AVISO DE AÇÃO DE CAMPO

Ação Nº: 0002/2023

Produtos: EQUIPAMENTO DE RX TELECOMANDADO FLEXAVISION COM ESTATIVA DE TETO MODELO CH-200/CH-200M

Ref.: **AÇÃO DE CAMPO PARA INSTALAÇÃO DE PROTEÇÕES ADICIONAIS AO EQUIPAMENTO**

Fig. 1 Rotação em torno do eixo vertical

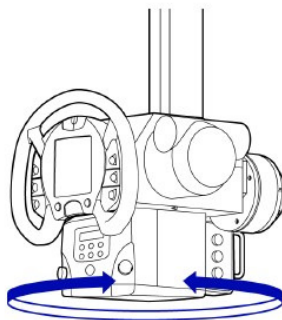
- 1) Faça inspeções diárias na estativa CH-200/CH-200M. Em particular, cheque se há alguma anormalidade como por exemplo ser possível rotacionar o suporte do tubo de raios-X em seu eixo vertical (Fig. 1 abaixo) sem pressionar qualquer botão no painel de controle; se qualquer ponto anormal for observado, pare de usar o equipamento e contate o representante Shimadzu prontamente.
- 2) Assegure-se de não colidir a estativa com os batentes mecânicos presentes nas extremidades dos trilhos. Se ocorrerem colisões fortes com os batentes, o parafuso poderá ser impactado, causando seu afrouxamento e possível quebra.
- 3) Não rotacione o suporte do tubo de raios-X em cima ou muito próximo ao paciente.

Nós adicionaremos preventivamente e voluntariamente algumas proteções ao equipamento para que, ocorrendo algum caso improvável de oito parafusos quebrarem, o suporte do tubo de raios-X não se solte da coluna telescópica. Ao mesmo tempo, substituiremos todos os parafusos que fixam o suporte do tubo de raios-X à coluna.
